Verslag huishoudelijke elektrische installatie op laagspanning en zeer lage spanning

Referentie: **012-20261104-05**	Datum controle: **04/11/2026**
Keurder: **012**

Eigenaar:	**Clinckemaillie**	EAN-code:	**Onbekend**
Adres installatie:	**Posthoornstraat 7, 2500 - Lier**	Nummer teller(s):	**1LGZ0589804181**
		Distributienetbeheerder installatie:	**Fluvius**

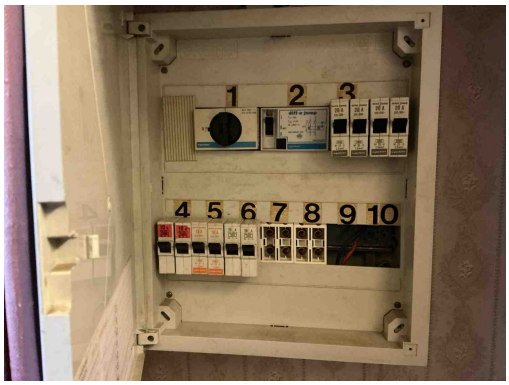
B06 - Het elektrisch verdeelbord heeft niet de minimale beschermingsgraad IPXX-B in een gewone ruimte (Boek 1: 4.2.2.3).
Opmerking: Oa bord 1 ,2 afdekplaatjes

B17 - De voedingsspanning is niet op elk bord vermeld (Boek 1: 3.1.3.3).
Opmerking: Oa bord 1,2,3

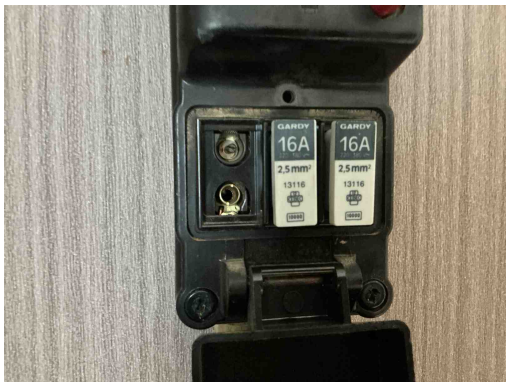
B06 - Het elektrisch verdeelbord heeft niet de minimale beschermingsgraad IPXX-B in een gewone ruimte (Boek 1: 4.2.2.3).
Opmerking: Oa bord 1 ,2 afdekplaatjes

B30 - De houder van de beveiliging in een huishoudelijke ruimte is niet voorzien van aangepaste kalibreerelementen (Boek1: 5.3.5.5).
Opmerking: Oa bord 1 ,2

D08 - De nodige markeringen op de beveiligingstoestellen ontbreken of zijn onleesbaar (Boek 1: 5.3.5.5).
Opmerking: Oa bord 1,2

B26 - Het elektrisch bord kon niet gedemonteerd worden (Boek 1: 5.3.5.1).
Opmerking: Oa bord 1,2 Het verdeelbord kon niet worden geopend, omdat enkele automaten vastzitten.

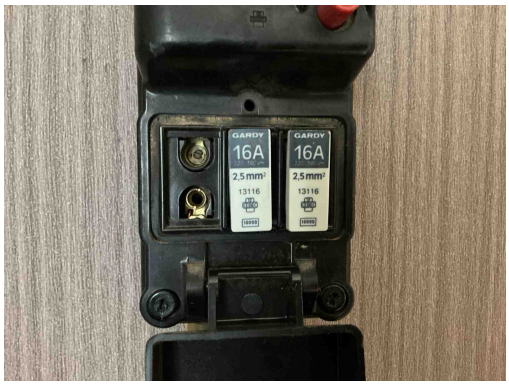
B06 - Het elektrisch verdeelbord heeft niet de minimale beschermingsgraad IPXX-B in een gewone ruimte (Boek 1: 4.2.2.3).
Opmerking: Oa bord 1 ,2 afdekplaatjes

B26 - Het elektrisch bord kon niet gedemonteerd worden (Boek 1: 5.3.5.1).
Opmerking: Oa bord 1,2 Het verdeelbord kon niet worden geopend, omdat enkele automaten vastzitten.

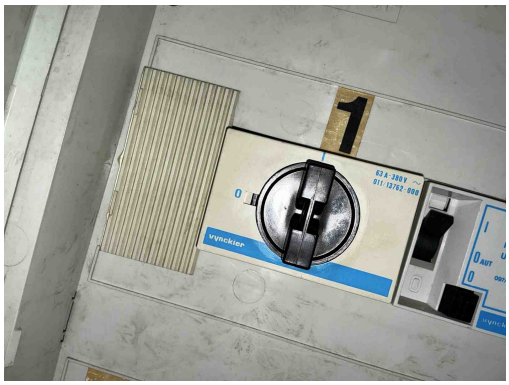
B17 - De voedingsspanning is niet op elk bord vermeld (Boek 1: 3.1.3.3).
Opmerking: Oa bord 1,2,3

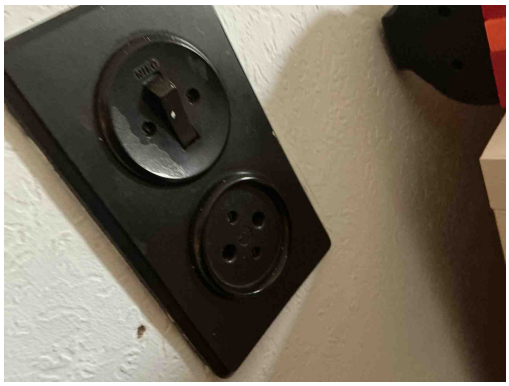
D03 - Er is geen differentieelstroominrichting van maximum 300 mA geplaatst in het begin van de elektrische installatie van een residentieel geheel (incl. in de gemeenschappelijke delen) (Boek 1: 4.2.4.3, 4.2.4.4).
Opmerking: Oa bord 1

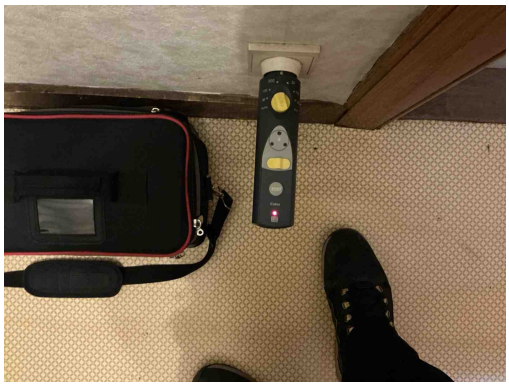
T11 - De contactdozen waarvan de toegekende stroomsterkte maximaal 16A en de toegekende spanning maximaal 250V bedraagt en niet bedoeld zijn voor de voeding van een of meerdere verbruikstoestellen voor een specifiek doel en niet geplaatst zijn in of op schakel- en verdeelborden, beschikken niet of IPXX-D (incl. gemeenschappelijke delen residentieel geheel) (Boek 1: 4.2.2.3/5.3.5.2).
Opmerking: Oa kinderbeveiliging algemeen

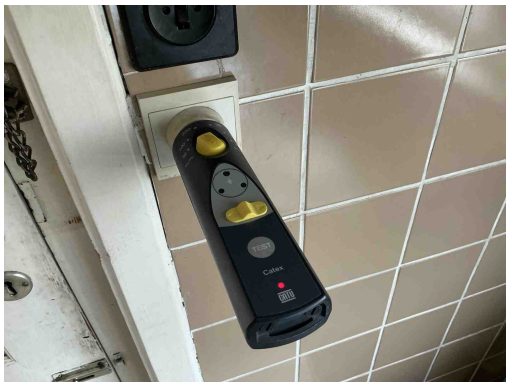
A16 - Er is geen continuïteit van de beschermingsgeleider van de contactdoos (Boek 1: 5.4.3.4).
Opmerking: Oa kamer 2, gang ,keuken ,badkamer....algemeen

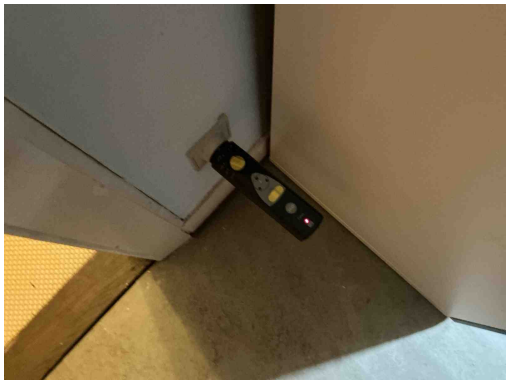
A16 - Er is geen continuïteit van de beschermingsgeleider van de contactdoos (Boek 1: 5.4.3.4).
Opmerking: Oa kamer 2, gang ,keuken ,badkamer....algemeen

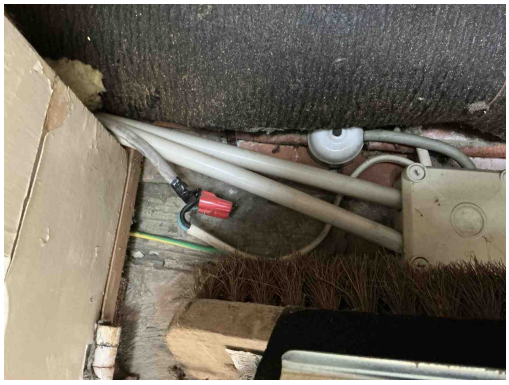
C27 - Het gebruik van geleiders van het type VTLmB (côte-à-côte) is niet toegestaan (Boek 1: 1.4.2.1).
Opmerking: Oa keuken ,tuinhuis

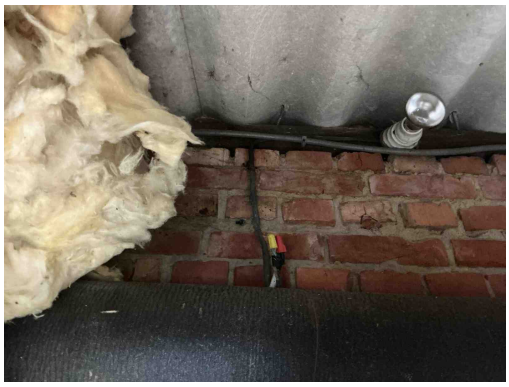
C27 - Het gebruik van geleiders van het type VTLmB (côte-à-côte) is niet toegestaan (Boek 1: 1.4.2.1).
Opmerking: Oa keuken ,tuinhuis

C21 - Het gebruik van geleiders van het type VOB, zonder bijkomende afscherming is niet toegestaan (Boek 1: 5.2.9.6).
Opmerking: Oa badkamer ,tuinhuis ,garage

C26 - De verbindingen zijn niet gebeurd in borden, in aftakdozen, aan de klemmen van contactdozen, schakelaars of in de verlichtingstoestellen (Boek 1: 5.2.6.1).
Opmerking: Oa tuinhuis

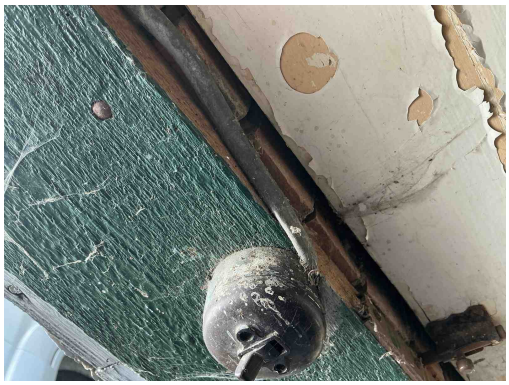
C27 - Het gebruik van geleiders van het type VTLmB (côte-à-côte) is niet toegestaan (Boek 1: 1.4.2.1).
Opmerking: Oa keuken ,tuinhuis

C21 - Het gebruik van geleiders van het type VOB, zonder bijkomende afscherming is niet toegestaan (Boek 1: 5.2.9.6).
Opmerking: Oa badkamer ,tuinhuis ,garage

C26 - De verbindingen zijn niet gebeurd in borden, in aftakdozen, aan de klemmen van contactdozen, schakelaars of in de verlichtingstoestellen (Boek 1: 5.2.6.1).
Opmerking: Oa tuinhuis

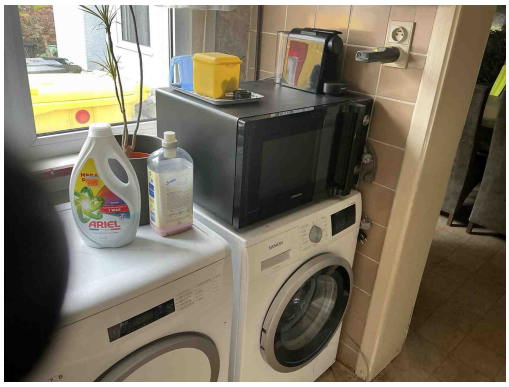
C27 - Het gebruik van geleiders van het type VTLmB (côte-à-côte) is niet toegestaan (Boek 1: 1.4.2.1).
Opmerking: Oa keuken ,tuinhuis

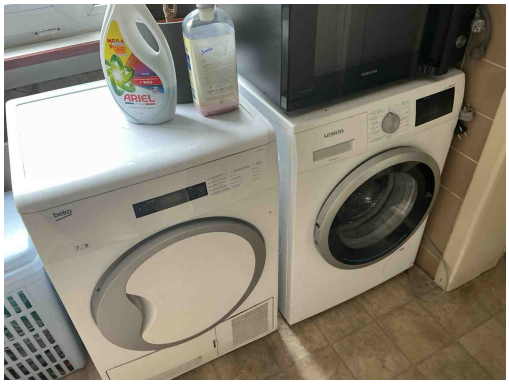
A12 - Het toestel van de klasse I is niet met de beschermingsgeleider verbonden (Boek 1: 5.4.3.6).
Opmerking: Oa droogkast,wasmachine

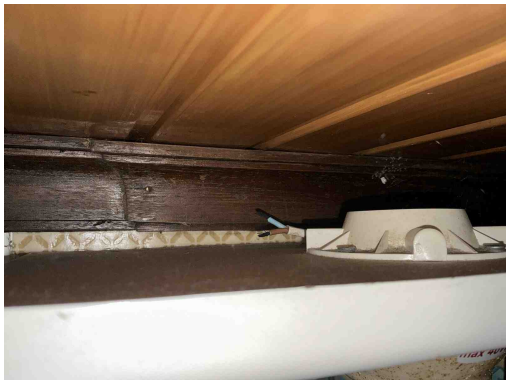
A12 - Het toestel van de klasse I is niet met de beschermingsgeleider verbonden (Boek 1: 5.4.3.6).
Opmerking: Oa droogkast,wasmachine

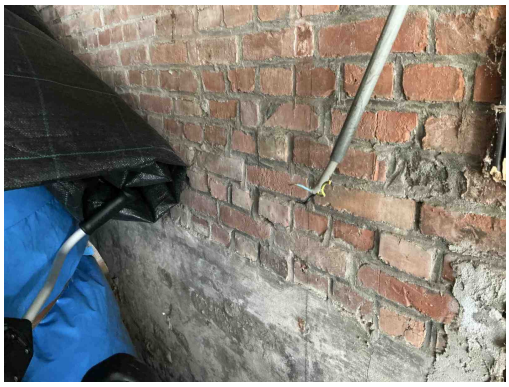
C21 - Het gebruik van geleiders van het type VOB, zonder bijkomende afscherming is niet toegestaan (Boek 1: 5.2.9.6).
Opmerking: Oa badkamer ,tuinhuis ,garage

C28 - Niet gebruikte leidingen onder spanning zijn niet op een degelijke manier geïsoleerd of verwijderd (Boek 1: 4.2.1.1).
Opmerking: Oa badkamer ,garage

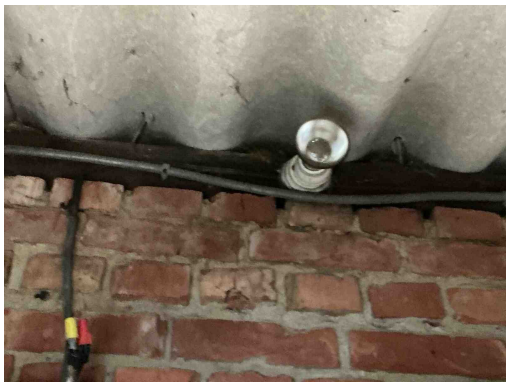
C21 - Het gebruik van geleiders van het type VOB, zonder bijkomende afscherming is niet toegestaan (Boek 1: 5.2.9.6).
Opmerking: Oa badkamer ,tuinhuis ,garage

C28 - Niet gebruikte leidingen onder spanning zijn niet op een degelijke manier geïsoleerd of verwijderd (Boek 1: 4.2.1.1).
Opmerking: Oa badkamer ,garage

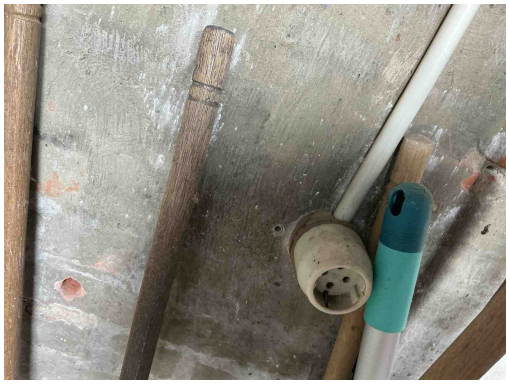
T13 - Opbouwcontactdozen en/of -schakelaars zonder achterplaatje mogen niet rechtstreeks op een brandbare ondergrond bevestigd worden (Boek 1: 4.3.3.5).
Opmerking: Oa algemeen

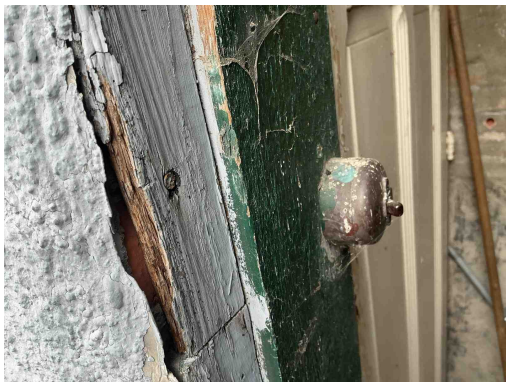
T13 - Opbouwcontactdozen en/of -schakelaars zonder achterplaatje mogen niet rechtstreeks op een brandbare ondergrond bevestigd worden (Boek 1: 4.3.3.5).
Opmerking: Oa algemeen

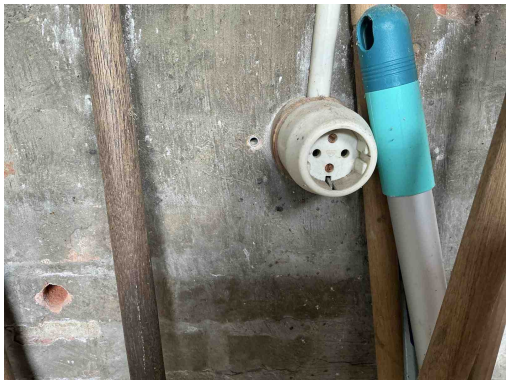
T13 - Opbouwcontactdozen en/of -schakelaars zonder achterplaatje mogen niet rechtstreeks op een brandbare ondergrond bevestigd worden (Boek 1: 4.3.3.5).
Opmerking: Oa algemeen

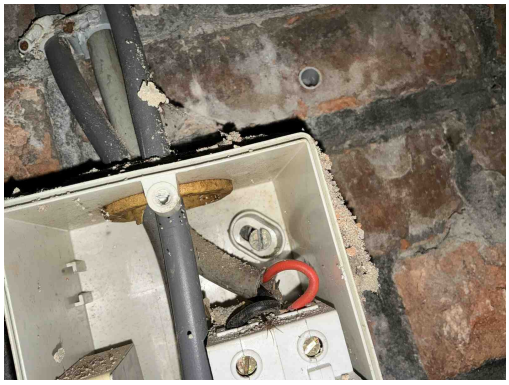
T09 - Bepaalde contactdozen en/of schakelaars zijn beschadigd (Boek 1: 1.4.1.3).
Opmerking: Oa garage

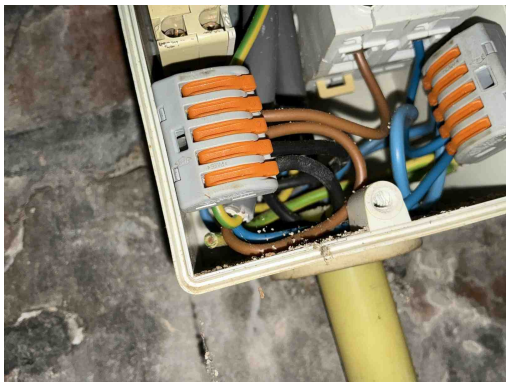
T21a - Het elektrisch materieel is niet geplaatst volgens de voorschriften van de fabrikant/ regels van goed vakmanschap. (Boek 1: 1.4.1.3) Oa ophangvijzen elektrisch verdeelbord niet afgedekt. Zie klasse II toestel.
Opmerking: Oa bord 3

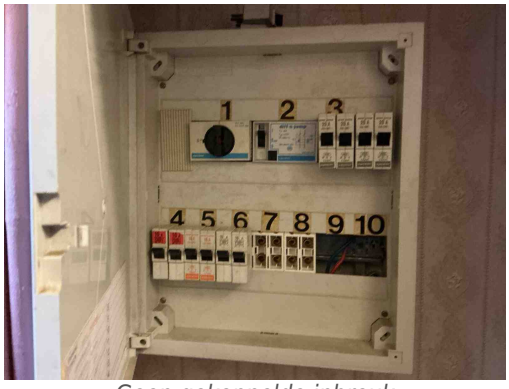
T21 - Het elektrisch materieel is niet geplaatst volgens de voorschriften van de fabrikant/ regels van goed vakmanschap. (Boek 1: 1.4.1.3)
Opmerking: Oa geleiders niet afgedekt bord 3
